Projet d'agrandissement du lieu d'enfouissement technique de Champlain

Réponses à la troisième demande d'engagements et d'informations complémentaires
Étude d'impact sur l'environnement déposée au ministre de l'Environnement et de la Lutte contre les
changements climatiques – Dossier 3211-23-094

Document de réponse à la 3^e demande d'engagements et d'informations complémentaires

Projet : 19751TTP

TITRE
PLAN D'AMÉNAGEMENT DU BASSIN
D'ACCUMULATION

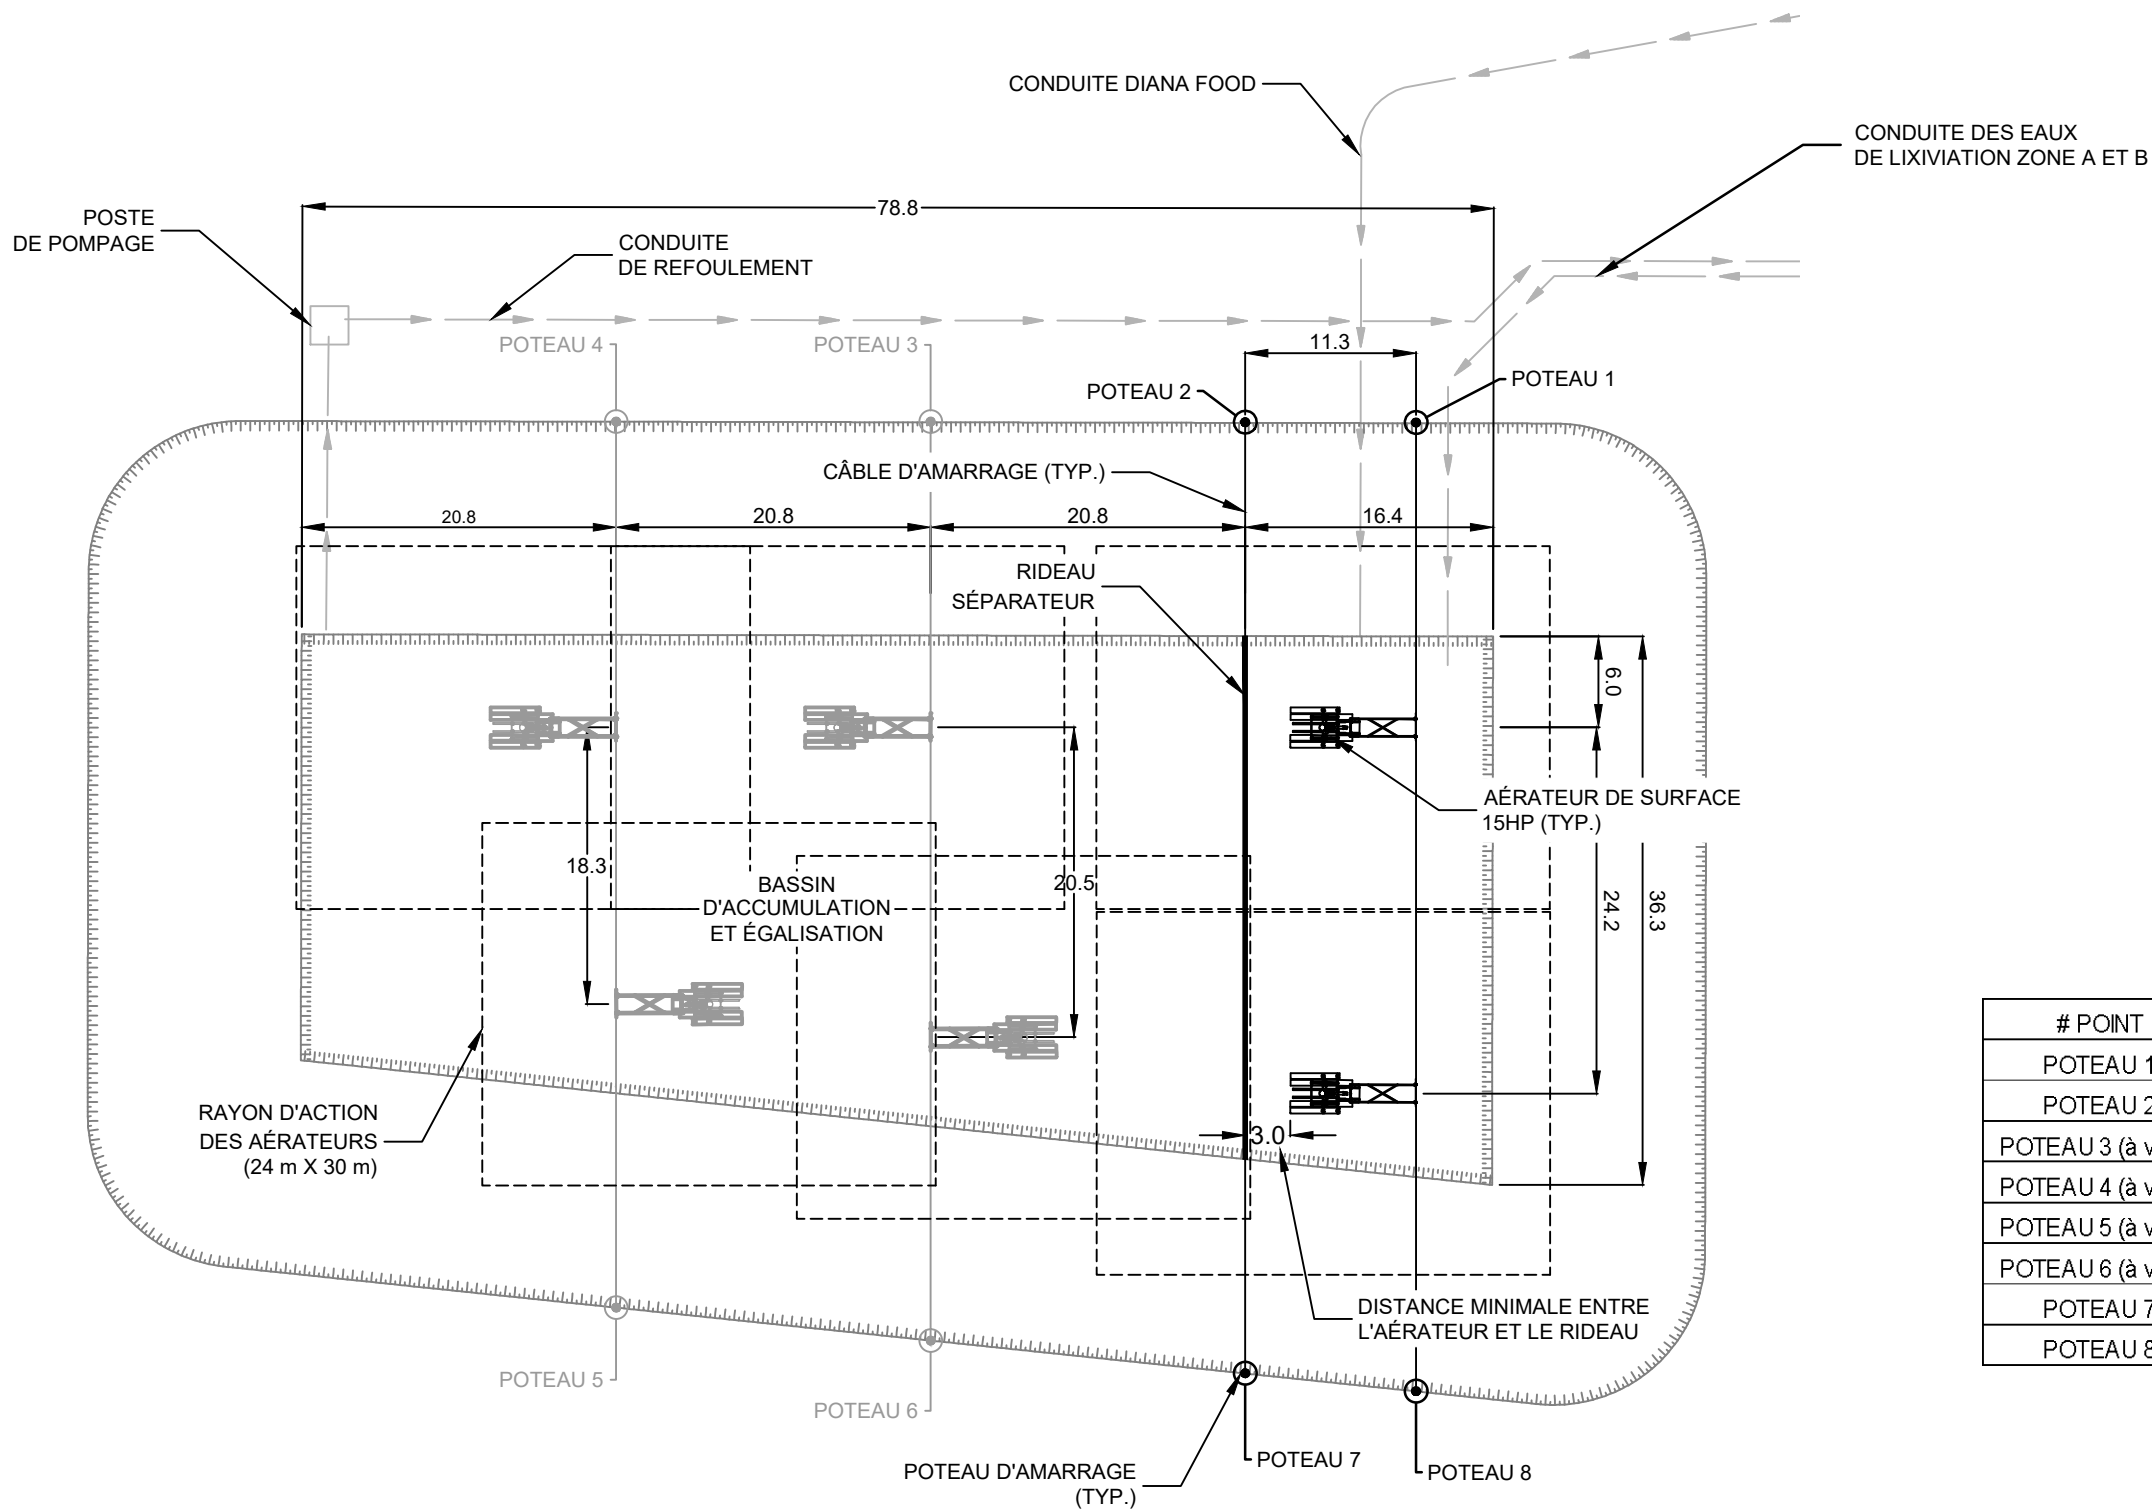
D'après le tableau 7-2 de l'Addenda à l'étude d'impact, la capacité de stockage du bassin d'accumulation est à son maximum pour les mois de mars et avril (année 16). Aucun volume ne semble avoir été alloué pour les boues dans cette évaluation. D'après ces informations, la capacité de stockage du bassin d'accumulation ne serait donc pas suffisante.

Dans l'éventualité où les eaux de Diana Food ne sont pas acheminées vers un bassin distinct, l'initiateur doit évaluer l'impact du stockage des boues supplémentaires sur la capacité du bassin d'accumulation et démontrer que le stockage ne se traduira pas par la nécessité de surcharger hydrauliquement le système de traitement ou d'accumuler une quantité d'eau dans les cellules d'enfouissement du LET supérieure à celle autorisée par l'article 27 du règlement sur l'enfouissement et l'incinération des matières résiduelles (chapitre Q-2, r.19; REIMR).

L'installation de six (6) aérateurs de surface de 15 hp ainsi que d'un rideau séparateur dans le bassin d'accumulation du LET de Champlain a été autorisée par le ministère le 6 août 2021 à la suite d'une demande de modification d'autorisation (Réf. 7522-04-01-00007-25 402036663). L'objectif de cette modification était de séparer le bassin d'accumulation en deux (2) zones distinctes (une zone de mélange et une zone d'aération) pour permettre d'un côté, d'homogénéiser le flux de lixiviat produit par le LET avec celui des eaux usées de Diana Food et, de l'autre côté, de traiter la charge en DBO₅ excédentaire à la capacité de traitement du RBS. Sur les six (6) aérateurs de surface, deux (2) sont installés dans la zone de mélange et quatre (4) sont prévus dans la zone d'aération. Le schéma d'installation présentant l'agencement et le rayon d'action de mélange des aérateurs est disponible à l'annexe A.

Il est à noter que chaque aérateur a été modifié de manière à pouvoir fonctionner en mode « mélange simple » ou en mode « aération », et que le mode « aération » produit un effet de mélange au moins équivalent au mode « mélange simple ». Cette modification permet d'ajuster la quantité d'air, et donc d'oxygène, dans l'eau afin de permettre l'abattement de la DBO₅ dans le bassin sans pour autant réduire l'effet de mélange des aérateurs. Cet effet de mélange, présent dans tout le bassin, permettra de maintenir en suspension une bonne partie des matières en suspension et de la biomasse produite jusqu'à son entrée dans le RBS. De ce fait, cette conception permettra de considérablement limiter l'accumulation des boues au fond du bassin. Cela étant dit, l'Initiateur prévoit quand même effectuer une surveillance régulière de l'accumulation des boues dans le bassin et de retirer ces boues, au besoin, lorsque cela sera jugé nécessaire.
